島根原子力発電所 2号炉 津波による損傷の防止

論点 5「浸水防護重点化範囲の設定」

(コメント回答)

審査会合における指摘事項【論点 5】

図 浸水防護重点化範囲概略図

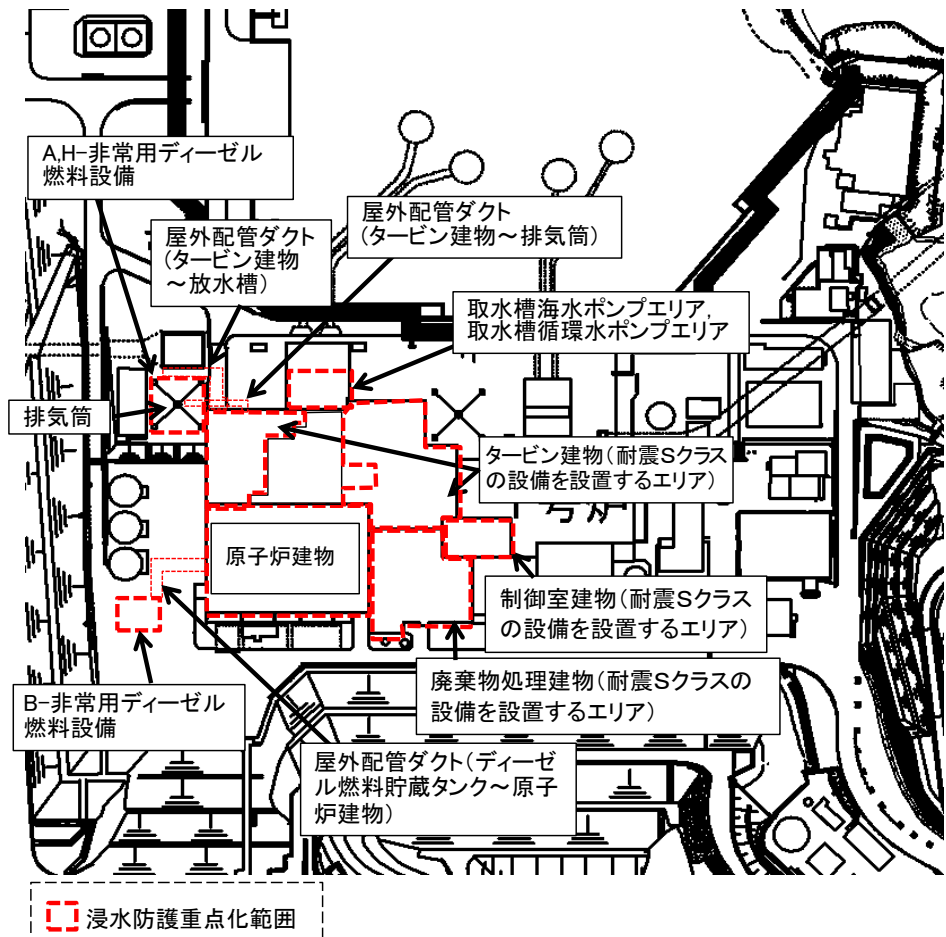
No.	審査会合日	コメント内容	回答頁
84	令和 2 年 1 月 28 日	・津波防護方針の内郭防護において、浸水防護重点化範囲への浸水の可能性のある経路の特定、それらに対する浸水対策について説明すること。なお、浸水防護重点化範囲として設定した建物及び区画は、海域と接続した取水・放水施設から地下部を介しての浸水経路があり、外郭防護の区画とも重複しているように見受けられるため、津波防護方針の外郭防護における取水路、放水路等の経路からの津波の流入防止と併せて説明すること。	P.3~9
85	令和 2 年 1 月 28 日	・浸水防護重点化範囲への津波の流入を防止するインターロック等の弁や S s 機能維持とする低耐震クラス配管について、島根サイトの特異性を踏まえた耐震・耐津波設計上及び申請上の位置付けと機能保持の評価方針を説明すること。	P.3~9

- 「基準津波及び耐津波設計方針に係る審査ガイド」を踏まえ、耐震 Sクラスの設備を内包する以下の建物・区画を浸水防護重点化範囲として設定する。
- 以上より、タービン建物（耐震 Sクラスの設備を設置するエリア）及び取水槽循環水ポンプエリアを浸水防護重点化範囲として新たに設定した。

- ・原子炉建物
- ・タービン建物(耐震 Sクラスの設備を設置するエリア)
- ・廃棄物処理建物(耐震 Sクラスの設備を設置するエリア)
- ・制御室建物(耐震 Sクラスの設備を設置するエリア)
- ・取水槽海水ポンプエリア
- ・取水槽循環水ポンプエリア
- ・非常用ディーゼル燃料設備及び排気筒を敷設するエリア
- ・屋外配管ダクト (タービン建物～排気筒)
- ・屋外配管ダクト (タービン建物～放水槽)
- ・屋外配管ダクト (ディーゼル燃料貯蔵タンク～原子炉建物)

図 復水器エリア防水壁と耐震 S クラスの設備の位置

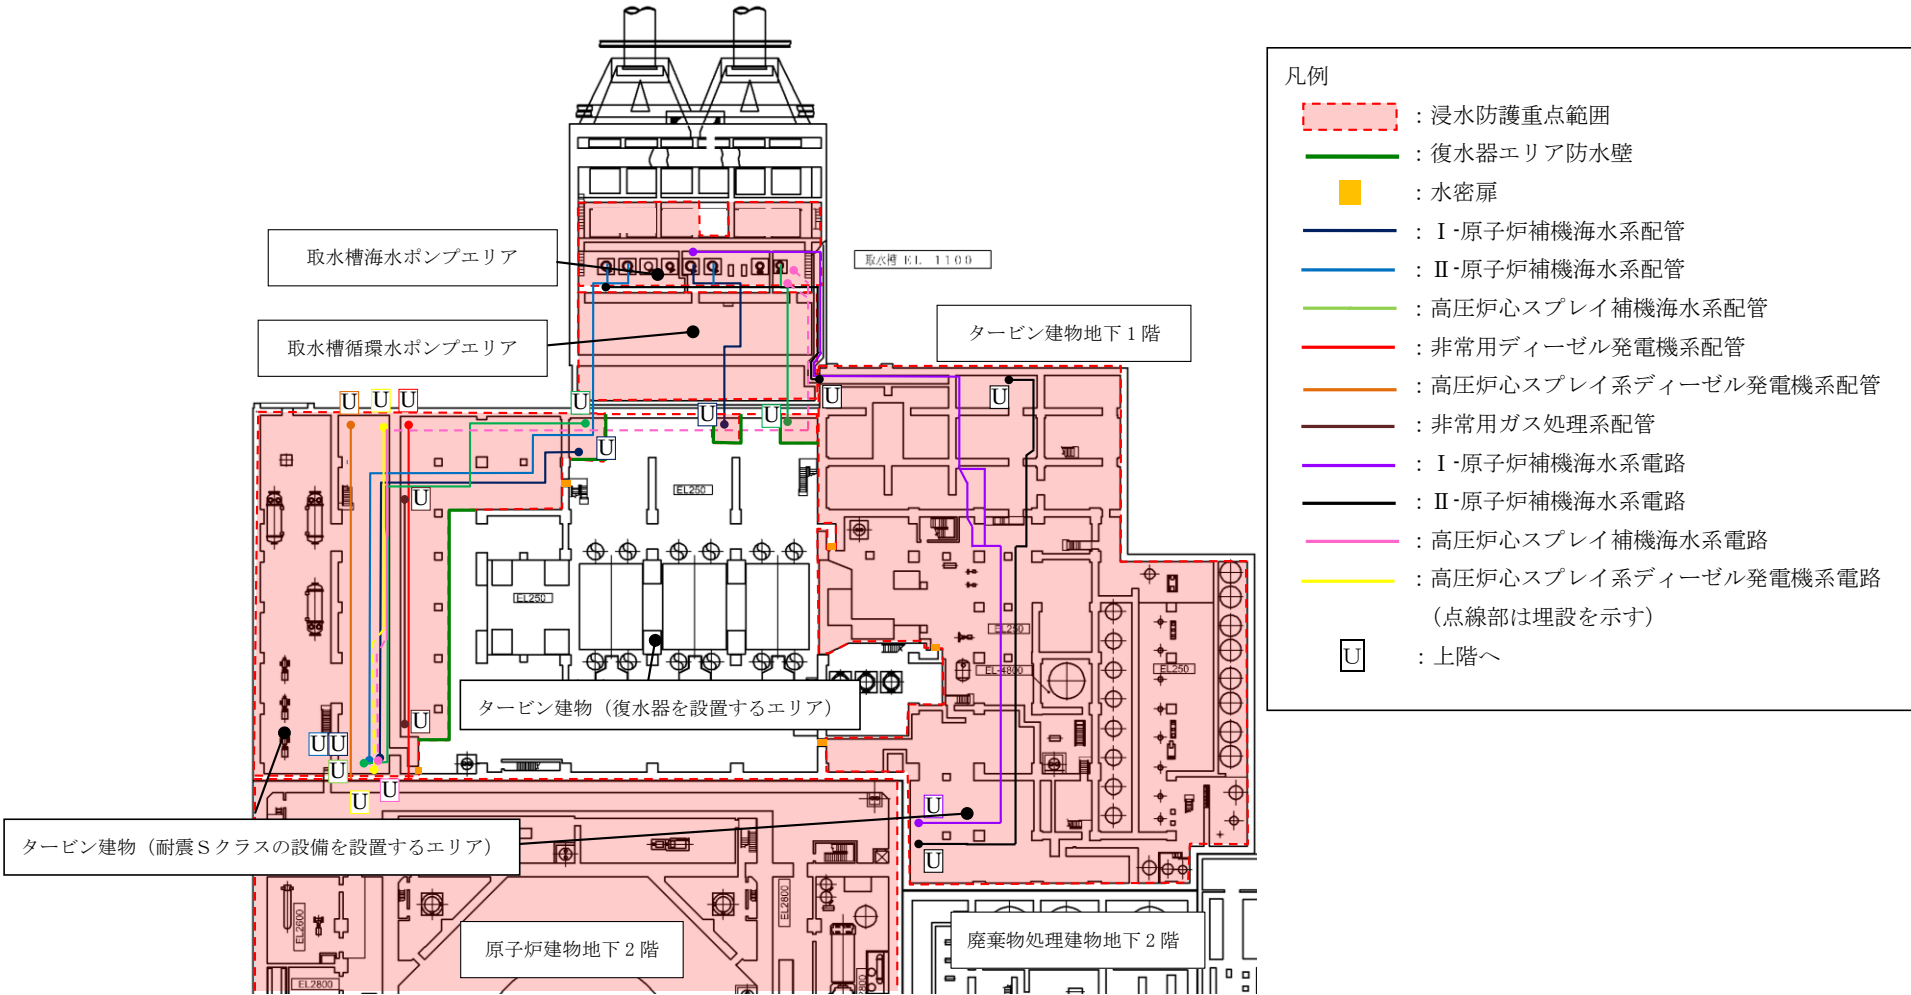
原子炉補機海水系及び高圧炉心スプレイ補機海水系の配管及び電路などは、取水槽海水ポンプエリアから原子炉建屋への経路としてタービン建屋を通過しているが、浸水の影響を受ける津波防護対象設備ではないため、タービン建屋を浸水防護重点化範囲としていない。これらの配管、電路について、地震・津波時の浸水状況を踏まえ、その構造・仕様が浸水の影響を受けないものであることを説明すること。

タービン建物については、復水器を設置するエリアから耐震 S クラスの設備を設置するエリアへの浸水対策として、復水器エリア防水壁等を設置し、タービン建物（耐震 S クラスの設備を設置するエリア）とタービン建物（復水器を設置するエリア）に区画する。
